## **Европейская экономическая комиссия**

**Глобальные технические правила № 9  
(безопасность пешеходов) –**

**Этап 2 глобальных технических правил**

### **Проект поправки [2]**

"Рис. 12

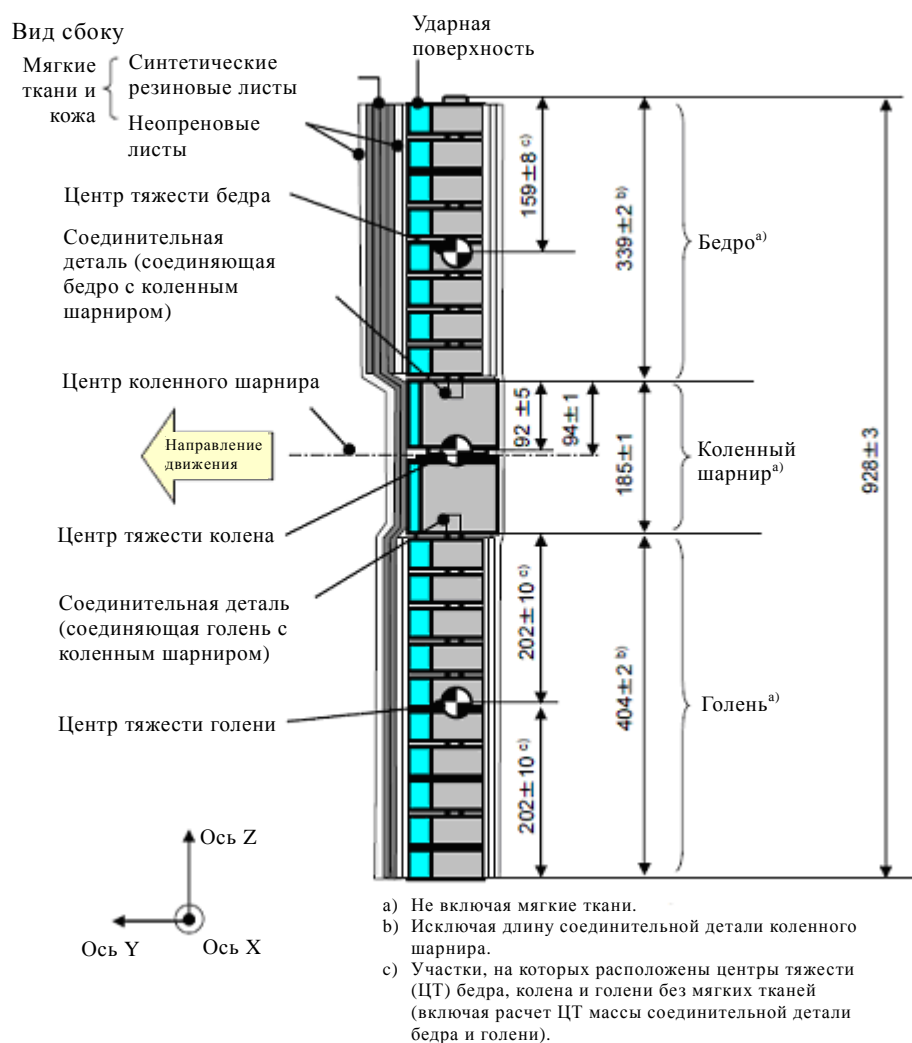
**Центры тяжести бедра и голени без мягких тканей и кожи, включая соединительные детали коленного шарнира, находятся на расстоянии 159 ± 8 мм и 202 ± 10 мм, соответственно от верхнего края (но не включая соединительную деталь коленного шарнира) каждой детали, как показано на рис. 12. Центр тяжести коленного шарнира находится на расстоянии 92 ± 5 мм от верхнего конца коленного шарнира, как показано на рис. 12.**

Рис. 12 исключить.

Рис. 14  
 Ударный элемент в виде гибкой модели нижней части ноги: размеры мягких тканей и кожи

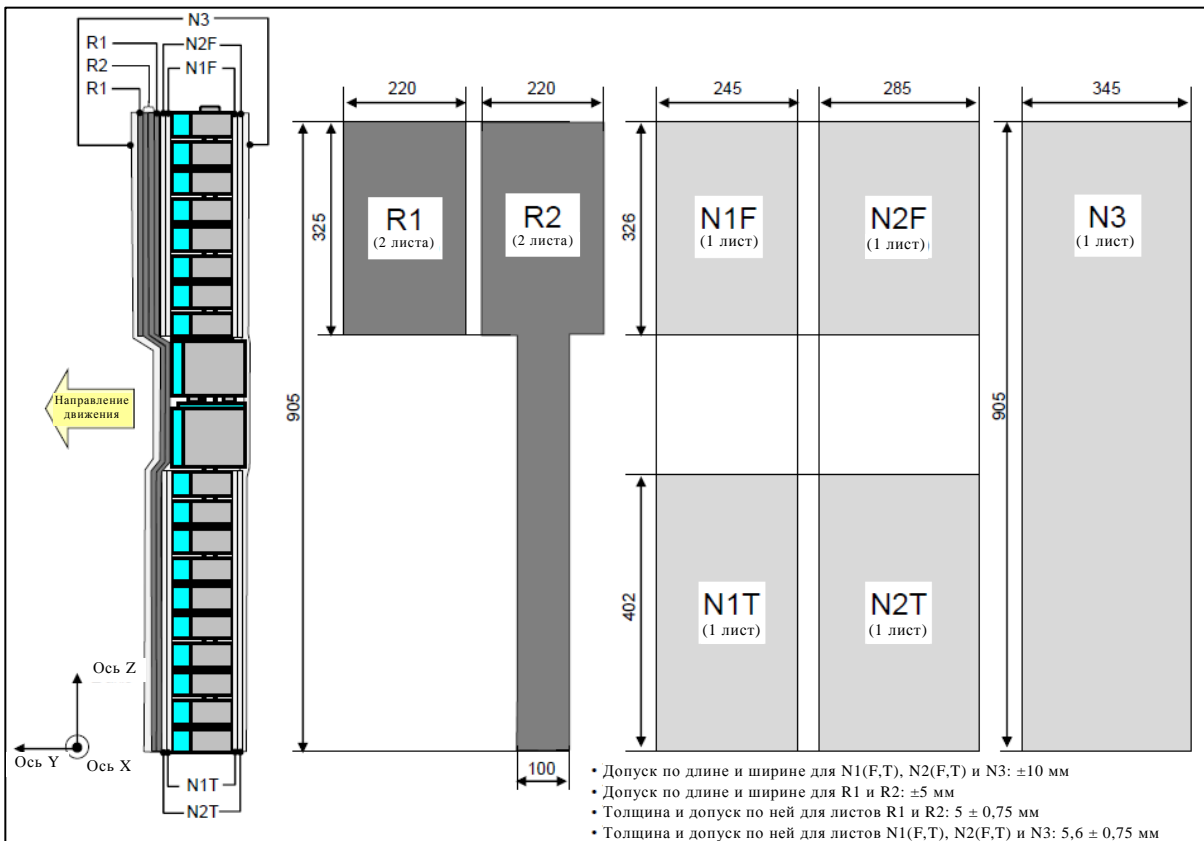
- 6.3.1.1.4 **Для каждого испытания ударный элемент (бедро, коленный шарнир и голень) покрывается мягкими тканями и кожей, состоящими из синтетических резиновых листов (R1, R2) и неопреновых листов (N1F, N2F, N1T, N2T, N3), как показано на рис. 14. Размер листов должен быть в пределах требований, предусмотренных на рис. 15. Листы должны иметь характеристики компрессии, показанные на рис. 15. Характеристики компрессии проверяют с помощью материала из той же партии, что и листы, используемые для мягких тканей и кожи ударного элемента.**

Рис. 15

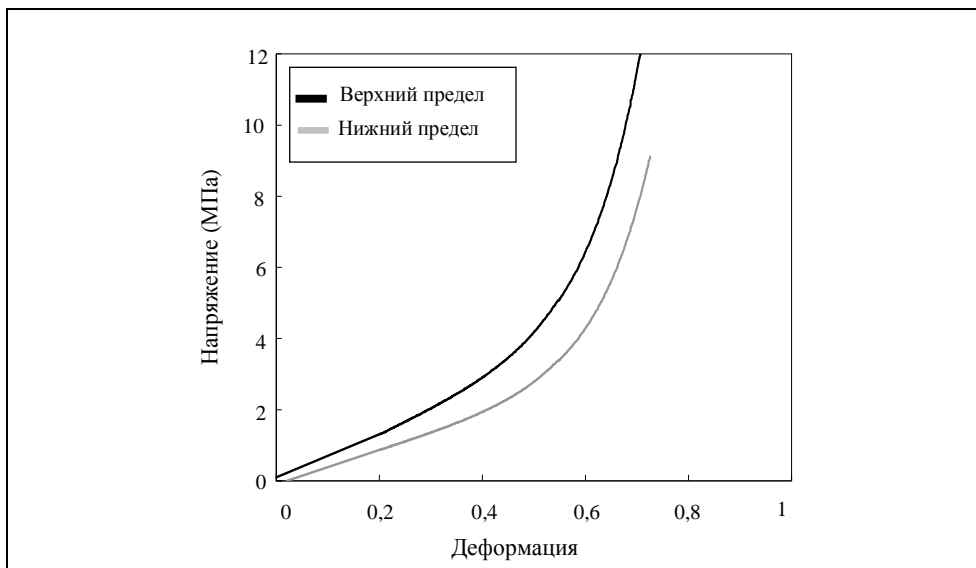
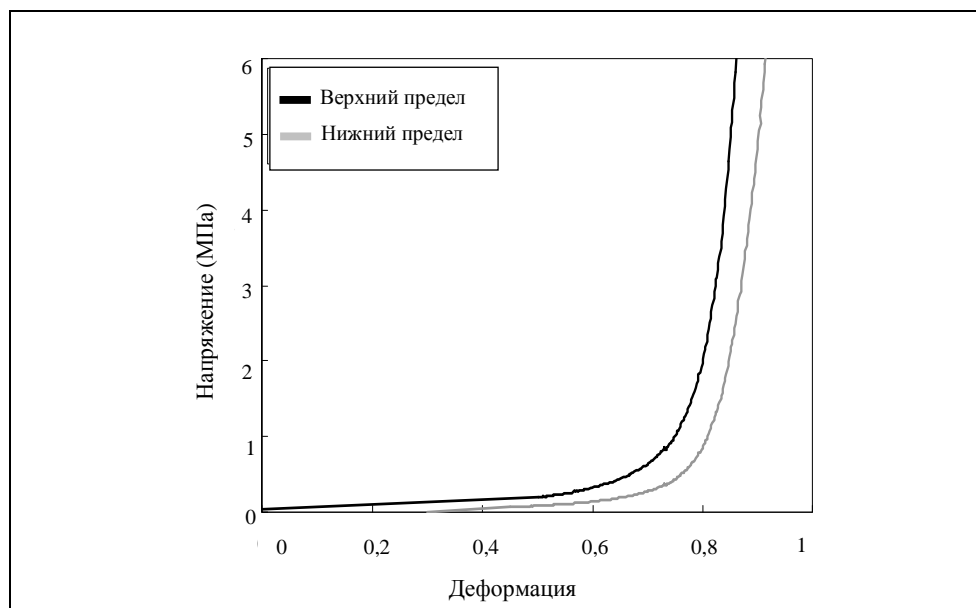
- 8.1.1.5 **Концы коленного шарнира устойчиво устанавливаются на опору, как показано на рис. 26. Ось Y ударного элемента должна быть параллельна оси нагрузки в пределах допуска  $\pm 2^\circ$ . Для получения повторяемой нагрузки под каждую опору помещают пластмассовые подушки из политетрафторэтилена (ПТФЭ) с низким коэффициентом трения (см. рис. 26). Во избежание повреждения ударного элемента под нагрузочными салазками помещают неопреновый лист, а ударную поверхность коленного шарнира, изображенную на рис. 13, демонтируют. Неопреновый лист, используемый в этом испытании, имеет характеристики компрессии, приведенные на рис. 15.**

Рис. 16

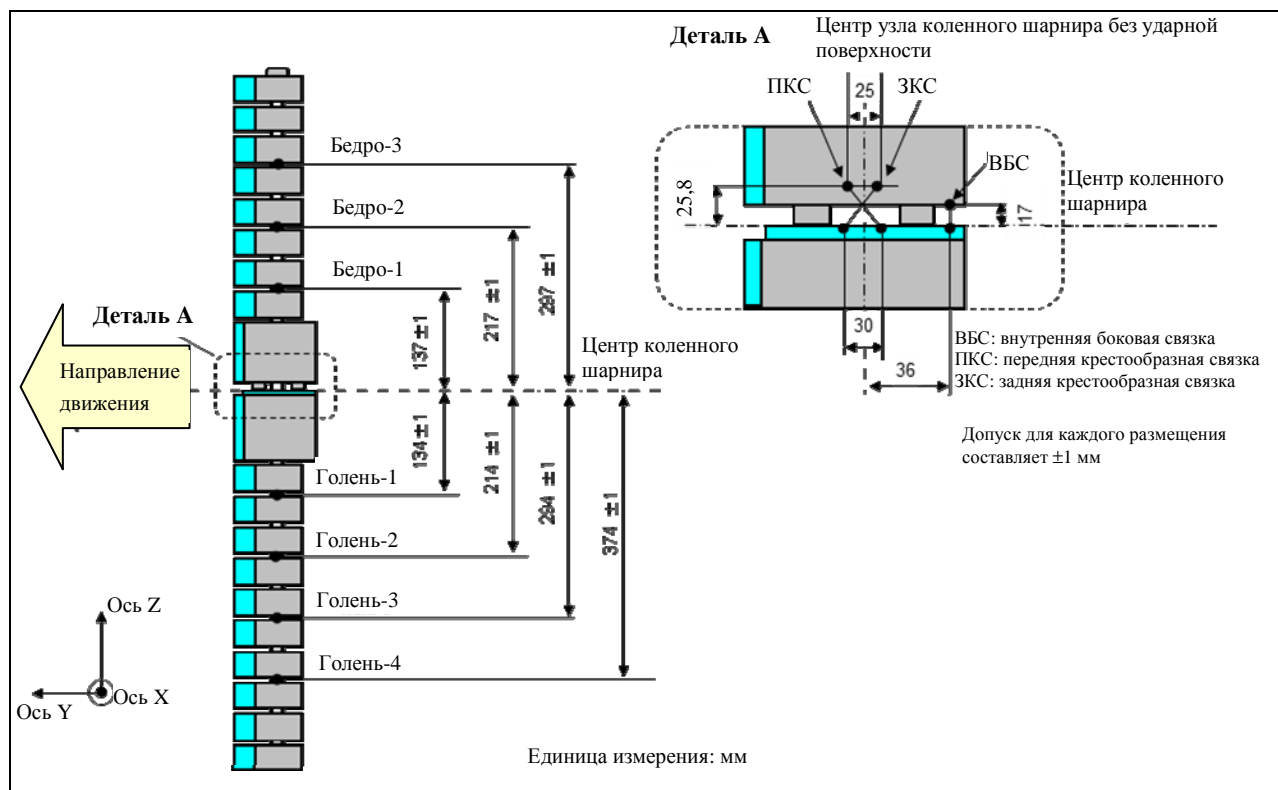
- 6.3.1.1.6.1 **В голени устанавливают четыре датчика для измерения изгибающих моментов в различных местах голени. Места размещения каждого из датчиков являются следующими: голень-1: 134 мм, голень-2: 214 мм, голень-3: 294 мм и голень-4: 374 мм ниже центра коленного шарнира соответственно, как показано на рис. 16.**

**В бедре устанавливают три датчика для измерения изгибающих моментов бедра. Места размещения каждого из датчиков являются следующими: бедро-1: 137 мм, бедро-2: 217 мм и бедро-3: 297 мм выше центра коленного шарнира, соответственно, как показано на рис. 16.**

Рис. 22

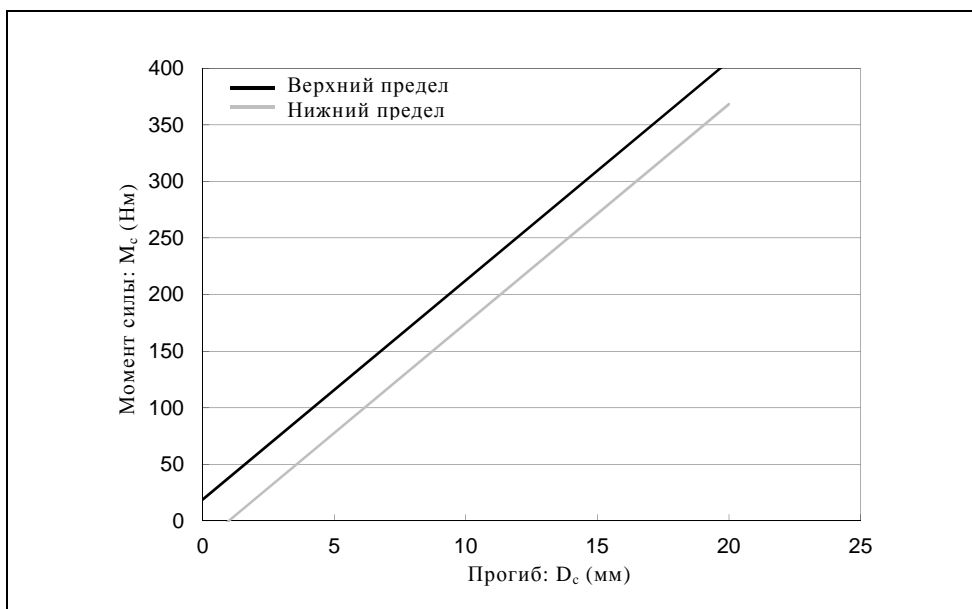
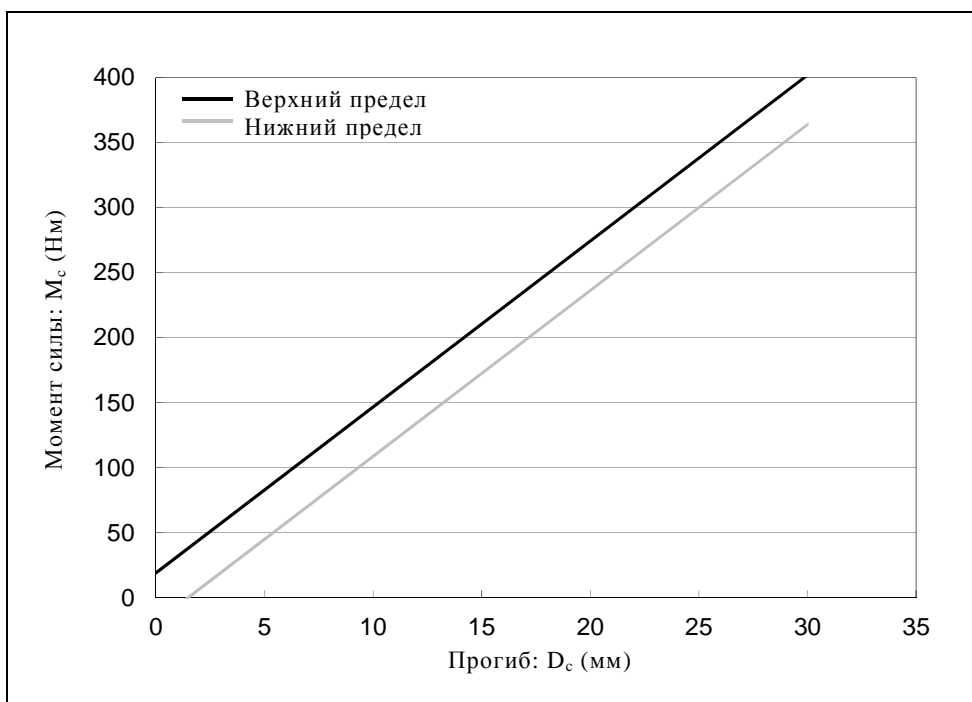
- 8.1.1.2 **Когда на бедро и голень ударного элемента действует сила изгиба в соответствии с пунктом 8.1.1.4, момент приложения силы и образовавшийся прогиб в центре бедра и голени ( $M_c$  и  $D_c$ ) должны находиться в пределах коридоров, показанных на рис. 22.**

Рис. 23

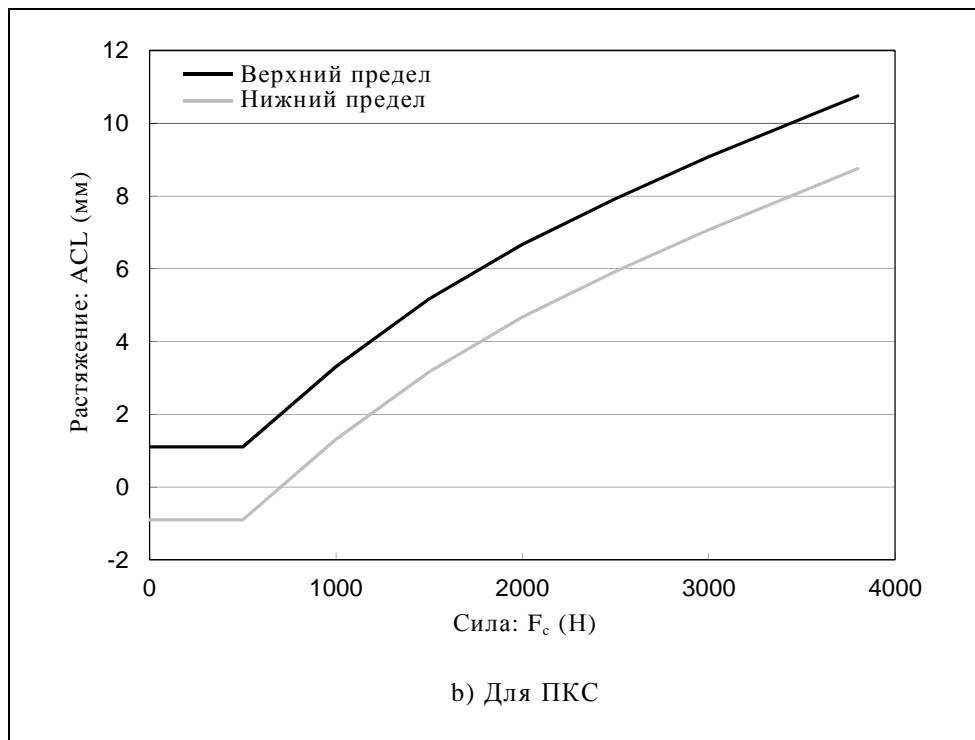
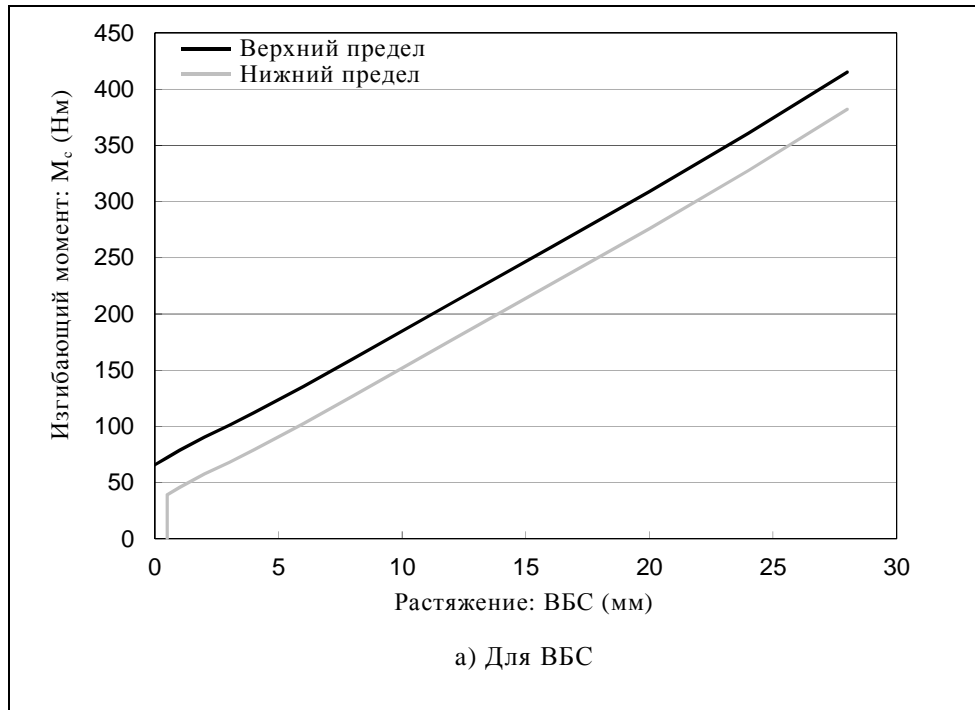
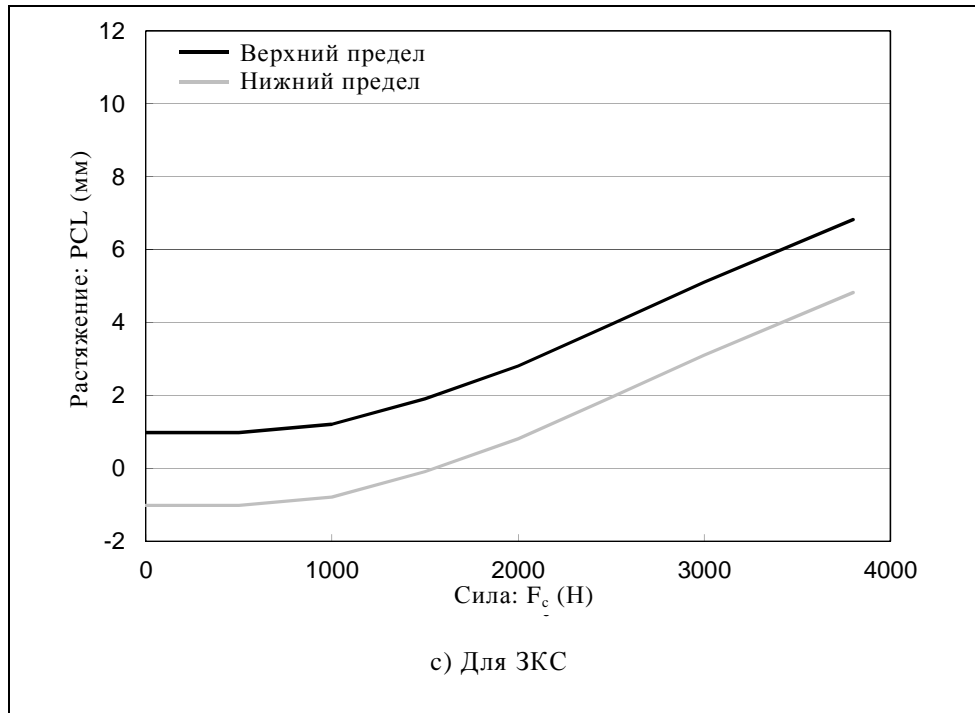
- 8.1.1.3 **Когда на коленный шарнир ударного элемента действует сила изгиба в соответствии с пунктом 8.1.1.5, растяжения ВБС, ПКС и ЗКС и момент приложения силы изгиба или прилагаемая сила в центре коленного шарнира ( $M_c$  или  $F_c$ ) должны находиться в пределах коридоров, показанных на рис. 23.**
